PROVINCIA DI VENEZIA

COMMISSIONE VALUTAZIONE DI IMPATTO AMBIENTALE

Parere n. 3/2013

Realizzazione di “Barriere fonoimpedenti” lungo il tratto dell’autostrada A57 in corrispondenza del parco delle “Catene” a Marghera (Ve). Procedura di verifica dell’assoggettamento a Valutazione d’Impatto Ambientale ai sensi dell’art. 20 D.Lgs 152/06 e ss.mm.ii.

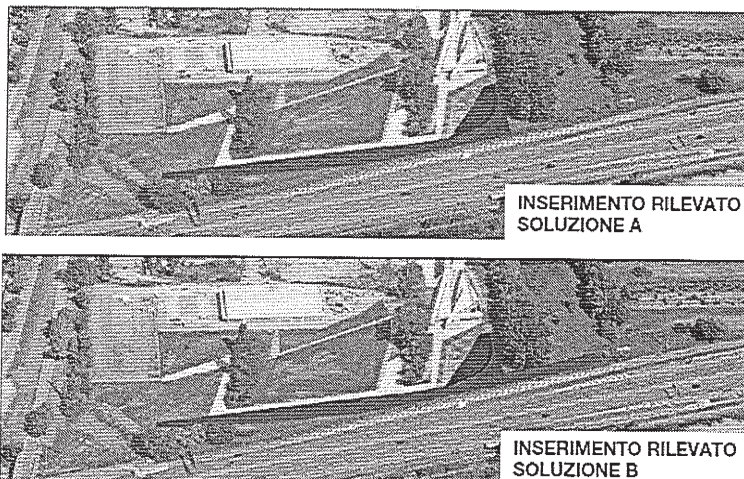
La commissione VIA propende per la barriera fonoimpedente "B" in quanto tale alternativa garantisce, in base alla documentazione fornita, un maggior effetto mitigativo del rumore generato dall'A57.

- la soluzione A ha un minore effetto barriera acustica nei confronti dell'area verde del parco, rispetto a quanto realizzabile con la soluzione B.
- il terreno utilizzato per la realizzazione delle barriere dovrà essere nuovamente caratterizzato per verificarne le caratteristiche chimiche di idoneità al recupero e conformità ai valori previsti per i terreni di tipo residenziale;

- In subordine agli esiti delle analisi e al test di cessione sopra delineati e quindi alla percorribilità dell'opzione di recupero classificata R5, sia realizzata la soluzione denominata "B" consistente nell'estensione della barriera fonoimpedente estesa anche alla zona del canneto;

Figura 3.5 - Assetto idraulico attuale del comparto A e B del Programma Integrato di Catene

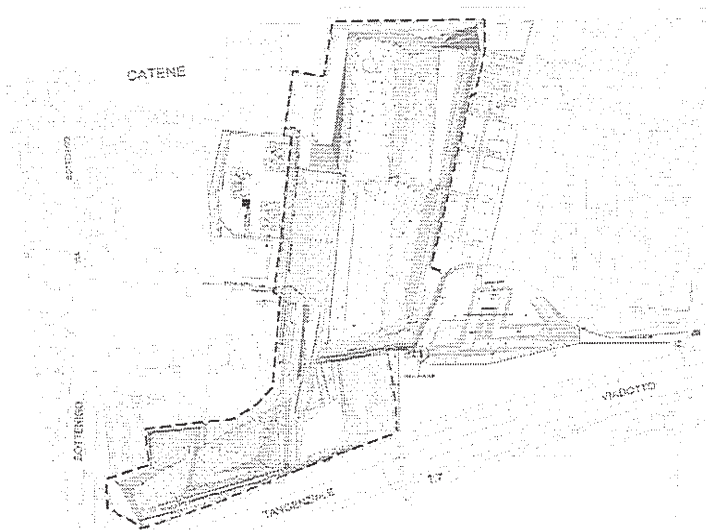
Il deflusso superficiale delle acque meteoriche che investono l'area in oggetto e le zone all'intorno, si realizza attraverso il sistema di scoline e canali esistenti che rimarranno invariati a meno di un fossato di formazione più recente che dovrà essere tombato e sostituito con sistemi di pari o maggiore efficacia. Il nuovo assetto idraulico dell'area sarà oggetto di specifica progettazione.

Il progettista esclude impatti con le acque superficiali e sotterranee in quanto il progetto non modifica in modo sostanziale il sistema idraulico recentemente realizzato nell'ambito del Programma Integrato del Parco Catene. Non è inoltre prevista l'immissione di alcuna sostanza inquinante in corpi idrici superficiali né in falda tali da alterare le caratteristiche fisiche dei corpi idrici superficiali e profondi.

- il sistema di gestione delle acque meteoriche non subisce modifiche rispetto all'attuale assetto idraulico;
